GARA A PROCEDURA APERTA PER L’AFFIDAMENTO DI UN ACCORDO QUADRO PER LA FORNITURA DI SERVIZI CLOUD IAAS E PAAS IN UN MODELLO DI EROGAZIONE PUBBLICO NONCHÉ PER LA PRESTAZIONE DI SERVIZI CONNESSI, SERVIZI PROFESSIONALI DI SUPPORTO ALL’ADOZIONE DEL CLOUD, SERVIZI PROFESSIONALI TECNICI PER LE PUBBLICHE AMMINISTRAZIONI – ID 2213

ERRATA CORRIGE n. 6

CHIARIMENTI – TRANCHE V

SCENARIO "A" - Availability zones > 2,5Km

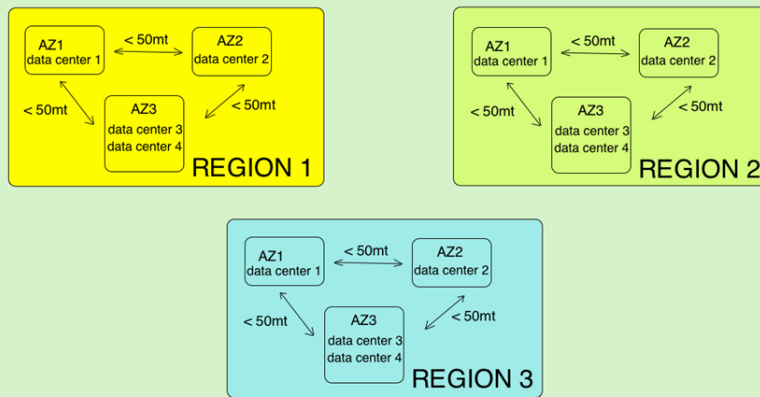
<p>1091</p>	<p>Capitolato d'oneri - 17.1.Criteri di valutazione dell'offerta tecnica</p>	<p>QUESITO:</p> <p>Con la risposta al chiarimento 1012 è stato eliminato il requisito minimo di 2.5 Km di distanza minima tra Availability Zone (AZ) della stessa Region (introdotto con la risposta al chiarimento 391). Sempre con la risposta al chiarimento 1012 è stato introdotto il requisito di 150 Km di distanza minima fra le Region offerte. Avere Availability Zone (AZ) a distanza minima di 2.5 Km per ogni Region, fornisce agli utenti un servizio di più affidabile rispetto ad un CSP che invece abbia Region composte da Availability Zone (AZ) limitrofe (edifici separati o data center su piani diversi dello stesso edificio). L'affidabilità con le AZ distanti minimo 2.5 Km l'una dall'altra è maggiore: questa configurazione dà maggiore garanzia e protezioni a seguito di eventi imprevisti locali. Spesso per le Availability Zone (AZ) i CSP prevedono oltre al raffreddamento, all'alimentazione e alla rete indipendenti, anche una distanza geografica dell'ordine dei Km l'una dall'altra con l'intento di garantire maggiormente i profili di rischio.</p> <p>Un cliente che utilizzi un CSP che propone AZ tramite data Center diversi ma ubicati nello stesso edificio o limitrofi, avrebbe e otterrebbe delle garanzie ben diverse dal servizio erogato mediante Data Center ubicati ad almeno 2,5 km di distanza.</p> <p>Ad Esempio, si ipotizzano 3 Region in diverse nazioni dell'unione Europea, nello scenario "A" con, in ogni Region, AZ distanti tra loro più di 2,5 Km, nello scenario "B" con, in ogni Region, AZ distanti tra loro meno di 50 metri:</p>

Si chiede pertanto alla luce dei modificati requisiti, come la stazione appaltante intenda rimodulare questo aspetto che risultava correttamente premiante ante i chiarimenti pervenuti e dare il giusto valore al servizio offerto che risulta comunque più oneroso per il fornitore.

RISPOSTA:
Si vedano risposta al chiarimento ID 1090

Deployment ridondato esplicito di App 1 su due DC

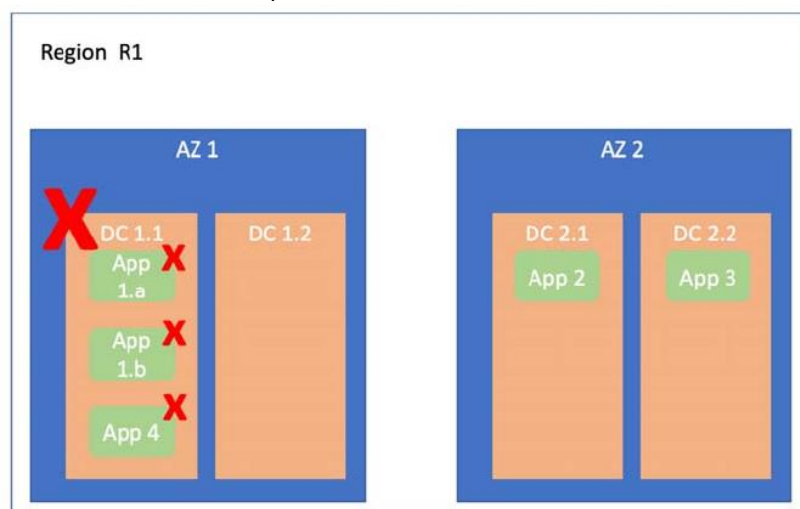
1125	<p>Capitolato d'Oneri NEW e quesito ID 1012</p>	<p>QUESITO: In risposta al quesito # 1012, mutuando quanto affermato e quindi suggerito nel quesito, la SA afferma che: "Data Center diversi proteggono da problemi legati al singolo edificio (incendio)", Si vuole fare notare che in letteratura nei public cloud il concetto di Availability Zone è stato pensato proprio per garantire alta affidabilità ai clienti come layer di astrazione e disaccoppiamento dal layer fisico (Data Center). Ciò garantisce al cliente la possibilità di scegliere su quale AZ distribuire e ridondare i propri workload applicativi e proteggersi quindi esplicitamente da eventuali failure a livello di AZ e al provider di aggiungere e bilanciare le risorse computazionali disponibili nella region senza avere impatto sul layer di Availability Zones messo a disposizione dei clienti. La SA introduce un livello gerarchico aggiuntivo (Data Center fisico) come elemento che dovrebbe influire positivamente sulla protezione da problemi legati al singolo edificio come ad esempio incendio, allagamento, etc (annoverati tipicamente in ambito di Disaster Recovery). Quindi l'affermazione "Data Center diversi proteggono da problemi legati al</p>

singolo edificio (incendio)”, è vera e condivisibile se e solo se il cliente avesse la possibilità di scegliere, oltre alla Regione e alla Availability Zone, anche il Data Center (ulteriore layer di alta affidabilità introdotto dalla SA, su cui distribuire e ridondare i propri workload) in maniera esplicita.

Scenario 1: in fase di provisioning di un servizio, il cliente ha la possibilità di scegliere esplicitamente: Region, l'Availability Zone e il Data Center e ridonda la propria applicazione App 1 su DC 1.1 e DC 1.2:

In caso di incendio del Data Center DC 1.1 il cliente avrà la garanzia di continuità di servizio sul DC 1.2 per la sola Applicazione 1 (App 1), distribuita e ridondata sui due DC, mentre avrà una interruzione di servizio ed eventuale perdita di dati per l'Applicazione 4 (App 4).

Scenario 2: in fase di provisioning di un servizio, il cliente NON ha la possibilità di scegliere esplicitamente il Data Center ma solo la Regione e l'Availability Zone, delegando al provider la scelta del Data Center. Il Provider, sulla base dei proprio capacity planning decide di effettuare il deploy sul DC 1.1 (informazione non visibile al cliente finale):

In caso di incendio del Data Center DC 1.1 il cliente avrà una interruzione di

<p>servizio ed eventuale perdita di dati per l'Applicazione 4 (App 4) ma anche per l'Applicazione 1 (App 1) che si pensava essere in alta affidabilità.</p> <p>Quindi se il cliente non ha la possibilità di scegliere esplicitamente il DC, la numerosità dei datacenter non rappresenta nessun elemento migliorativo di affidabilità né di protezione da problemi legati al singolo edificio e si chiede quindi di confermare che per ottenere i punteggi migliorativi R2 il provider debba permettere, in fase di deploy/provisioning di un servizio, la scelta esplicita del data center fisico su cui istanziare il servizio oltre all'AZ e alla Region.</p> <p>RISPOSTA: Non si conferma. Il criterio R1b rappresenta un grado di resilienza aggiuntivo rispetto ad avere AZ composte da un singolo DC.</p>
1126	Capitolato d'Oneri NEW e quesito ID 1012	<p>QUESITO:</p> <p>In risposta al quesito # 1012, la SA afferma che: “la numerosità dei Datacenter su cui insistono le AZ di una Region influisce positivamente su caratteristiche di sicurezza, resilienza e performance dei servizi offerti”.</p> <p>Si vuole far notare che nella pratica la numerosità dei datacenter non influisce positivamente né sulla sicurezza e né sulle performance dei servizi offerti. La resilienza dei servizi viene normalmente garantita dalle Availability Zones e da tecniche di ridondanza che il provider implementa all'interno delle stesse e che non hanno nessuna diretta correlazione con il numero di edifici di cui è composta una Availability Zone.</p> <p>In alcuni casi è previsto un ulteriore livello di isolamento (cluster o fault-domain) all'interno della singola Availability Zone che garantisce l'anti-affinity a livello hardware (utilizzo di HW differenti su Cluster/Fault domain differenti) e risorse elettriche indipendenti e ridondate. Il cliente può esplicitamente scegliere come distribuire e ridondare la propria applicazione sui diversi Fault Domain / Clusters anche all'interno della singola AZ.</p> <p>Si chiede quindi di:</p> <ol style="list-style-type: none">eliminare i punteggi premianti relativi alla numerosità dei Datacenter – R1b (livello di astrazione inesistente a livello internazionale per i più importanti CSP)introdurre eventuali punteggi premianti per il provider che eroghi un livello ulteriore esplicito (visibile al cliente) di alta affidabilità all'interno della singola AZ (clusters, fault-domains)reintrodurre la possibilità di utilizzo di Regions con singolo AZ e Fault-domains/clusters multipli <p>RISPOSTA: Non si conferma. Si tengano presenti le risposte ai chiarimenti ID 1124 e 1125</p>
